RAPPORT DE CONTROLE D'INSTALLATION ÉLECTRIQUE DOMESTIQUE

43.421

Rue Egide Winteroy 35 1082 Berchem-Sainte-
Agathe Belgique

Visite périodique (Livre 1 6.5)

Tableau 1

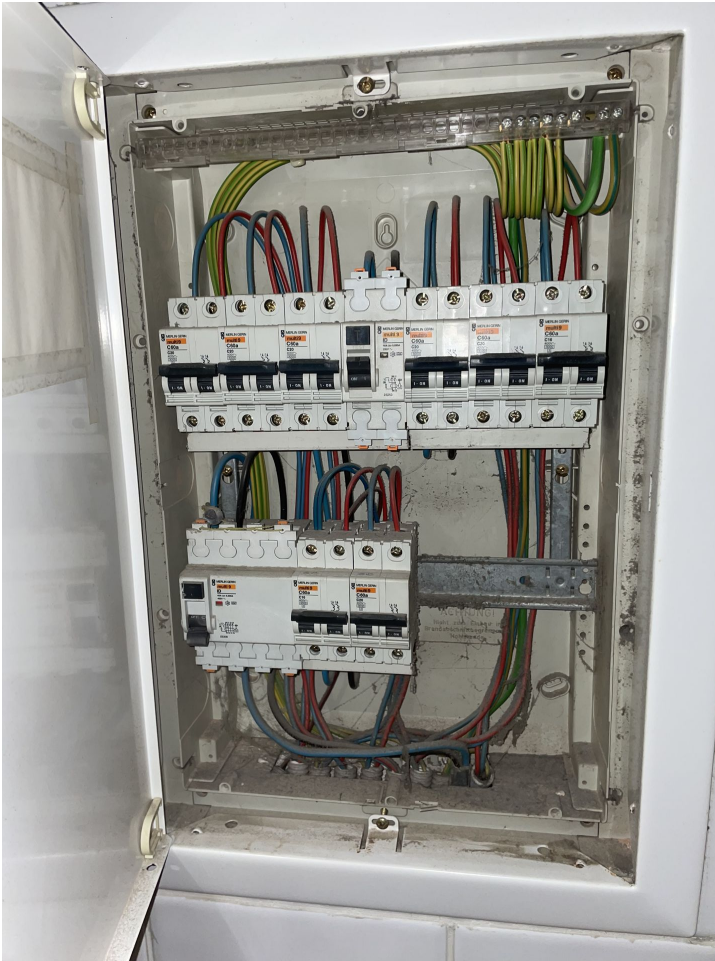
Libellé	Paragraphe
Le dispositif de coupure (barrette de sectionnement) doit être placé dans un endroit aisément accessible.	L1: 5.1.5.; 4.2.3.3.; 5.4.2.1.; L3: 5.1.5.
Prévoir le(s) schéma(s) unifilaire(s) de l'installation.	L1: 3.1.2.; 9.1.1; 9.1.2
Prévoir le(s) schéma(s) de position de l'installation.	L1: 9.1.2.
Volume 1 van de badkamer mag er niks van elektrische toestellen geplaatst worden
